**BT 0684
03.07.2000**

Assunto: **Eliminação de Aplicação do Ice Maker**
Modelos: **BRG43A, BRM43A, BRM43P, BRM43X e KRM43A**
Marcas: **Brastemp e Kitchens**

**Conector de 9 vias
32.6001.21.4**

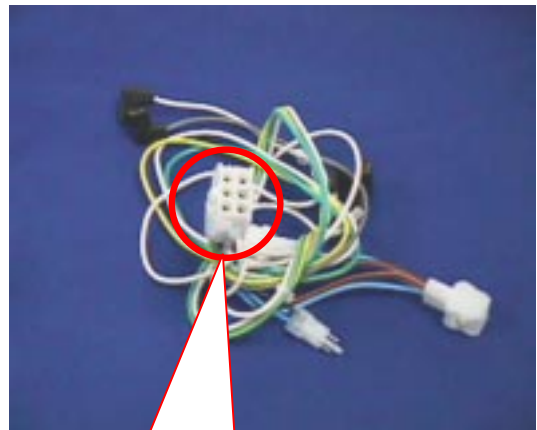
Com esta alteração foi alterado também a rede elétrica do gabinete, portanto toda vez que for substituído, os gabinetes dos modelos citados acima em campo anterior a esta data, é preciso trocar também a rede elétrica superior, que passou de conector de 9 vias para conector de 6 vias conforme foto abaixo:

**Conector de 6 vias
32.6007.12.6**
